Schéma d'Aménagement  
de Gestion des Eaux  
du bassin de l'Arve

## AVIS DE LA COMMISSION LOCALE DE L'EAU DU SAGE DE L'ARVE

**PROJET : Liaison autoroutière concédée entre Machilly et Thonon-les-Bains (A412) (et de suppression des passages à niveau n°65 et n°66 à Perrignier)**

**DATE : 22 janvier 2026**

Figure 8 : Carte des prélèvements d'eau en phase chantier

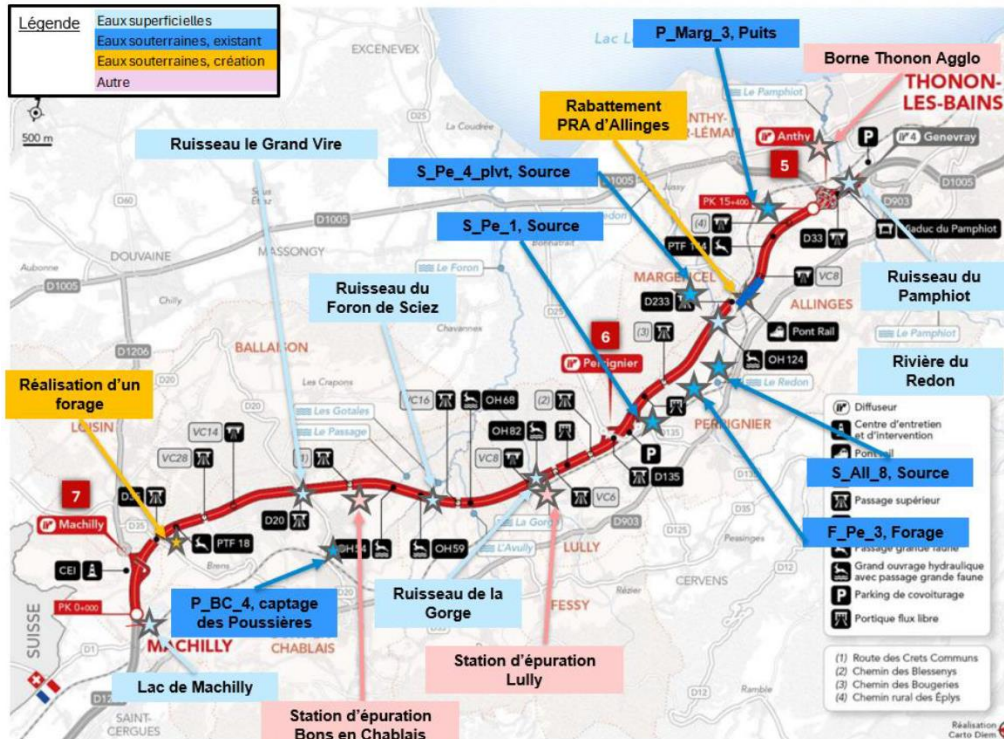
Le dossier indique des valeurs de prélèvements prévus calées sur les seuils de déclaration sans pour autant donner la preuve de la non-atteinte au bon fonctionnement des milieux aquatiques, surtout à l'étiage. Aucune analyse ne semble avoir été menée sur les incidences d'un tel prélèvement sur le lac de Machilly à l'étiage.

- éviter le pompage dans le lac de Machilly car il est identifié comme en difficulté d'approvisionnement par des sources peu productives, étudiées dans le cadre de l'étude d'évaluation des volumes prélevables sur le bassin du Foron du Chablais genevois.

- le prélèvement dans le lac de Machilly en phase travaux n'est pas envisageable : ce lac s'envase, il a un problème d'alimentation hydraulique trop faible. La maire, que j'ai sollicitée depuis, m'a rappelé que des cyanobactéries y ont été trouvées l'été dernier. L'étude EVP sur le Foron a aussi évoqué la nécessité de garder le maximum de volume d'eau, de préserver la thermie et évoqué l'évapotranspiration qui augmente sur ce lac avec le réchauffement climatique.

Un prélèvement de 240 000 m<sup>3</sup> en phase chantier, est prévu dans le lac de Machilly. Le lac, qui a une capacité de 100 000m<sup>3</sup>, connaît déjà périodiquement des températures élevées et la présence de cyanobactéries. Un tel prélèvement ne peut qu'aggraver la situation et dégrader davantage le milieu aquatique et les espèces piscicoles (entre autres) inféodées. Ce prélèvement est-il dans ce cas bien raisonnable ? La possibilité d'une moindre consommation d'eau a-t-elle été étudiée ? La mobilisation d'autres ressources ?

Ce prélèvement, destiné à l'entretien des pistes et des routes et au traitement des matériaux, s'élèverait à 10 000 m<sup>3</sup> pour le lac de Machilly, sur un total de 260 000 m<sup>3</sup> nécessaires à l'ensemble du chantier. Le débit de prélèvement envisagé est de 0,9 m<sup>3</sup>/h, et reste modéré en comparaison du QMNA5 affiché de 28 m<sup>3</sup>/h pour l'alimentation en eau du lac. De plus, la qualité thermique du plan d'eau et de son exutoire en période estivale étant déjà fortement altérée, il ce prélèvement temporaire ne semble pas susceptible d'aggraver significativement les dysfonctionnements existants sur le secteur. Par ailleurs, il semble préférable, du point de vue de la Fédération, que ce prélèvement soit effectué sur secteur d'ors et déjà perturbé, plutôt que sur une autre ressource où il serait susceptible d'affecter, directement ou indirectement, des milieux plus fonctionnels.

Figure 10 : Carte de l'inventaire des zones humides

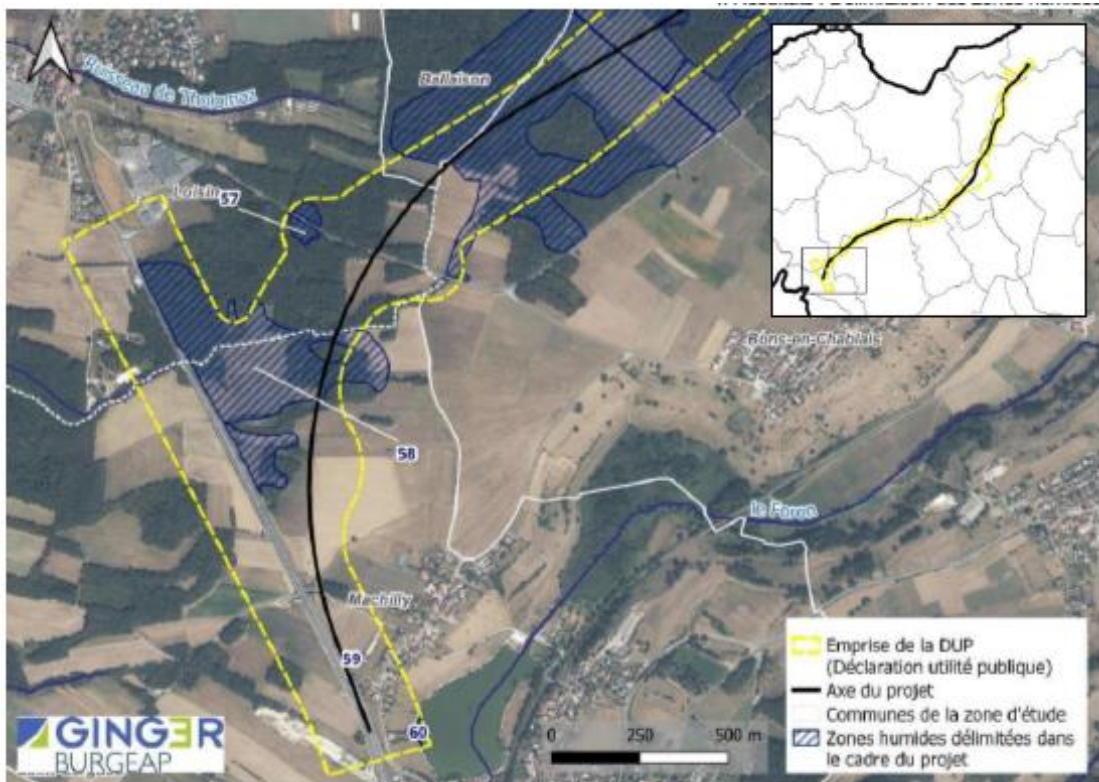
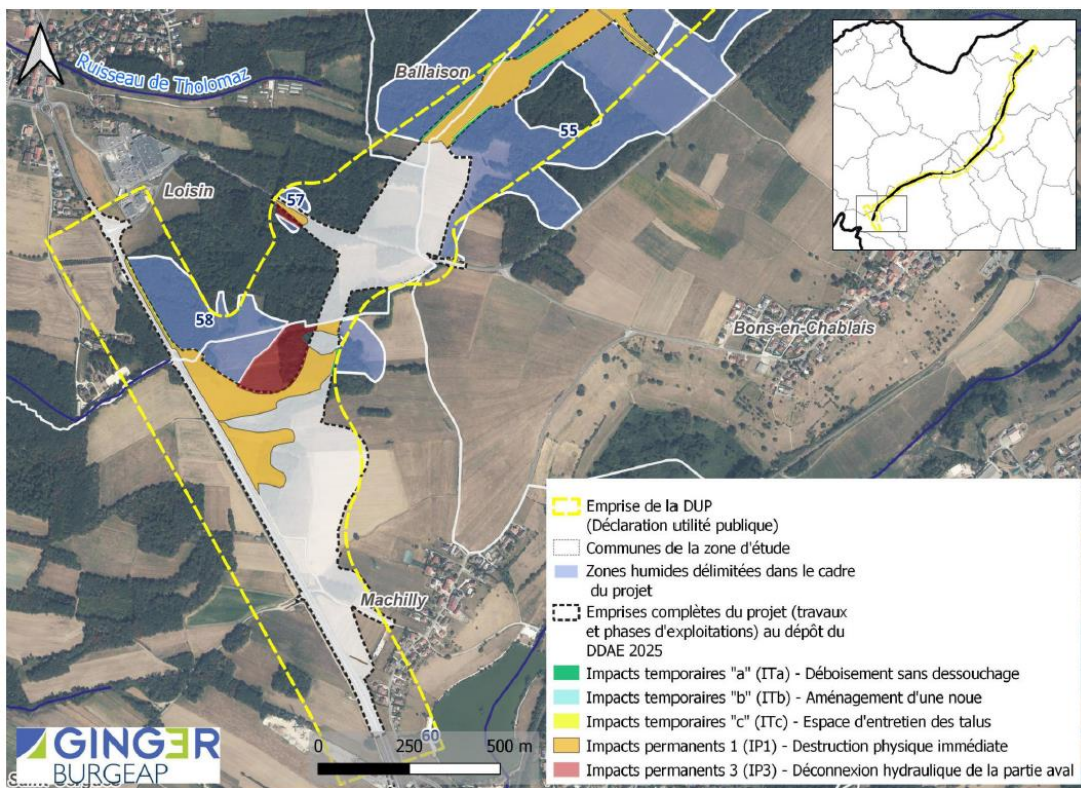
- situer précisément les mesures compensatoires qui correspondent aux 7 hectares impactés par le projet dans le périmètre du SAGE, et engager un travail conjoint du maître d'ouvrage avec le SM3A pour proposer des zones de compensations des zones humides si possible dans le bassin versant du Chablais genevois, ou à défaut, au sein du bassin versant du SAGE.

La destruction physique de 52925 m<sup>2</sup> des 157 423m<sup>2</sup> de la zones humide n°58 et la destruction hydraulique 21895m<sup>2</sup> sa partie aval, entraînent la destruction de 7,5 hectares de zone humide.

La CLE du SAGE se doit de rappeler qu'il est très problématique de continuer à détruire des zones humides sur son territoire, et que la compensation doit se faire sur le même bassin versant, sur le site impacté ou à proximité de celui-ci ! En vertu des règles du SAGE et du SDAGE Rhône-Méditerranée.

Quel est le tracé de la délimitation de l'espace de bon fonctionnement de la zone humide subsistante, sa fonctionnalité est-elle assurée ? La CLE doit demander à ce que le porteur de projet s'en assure.
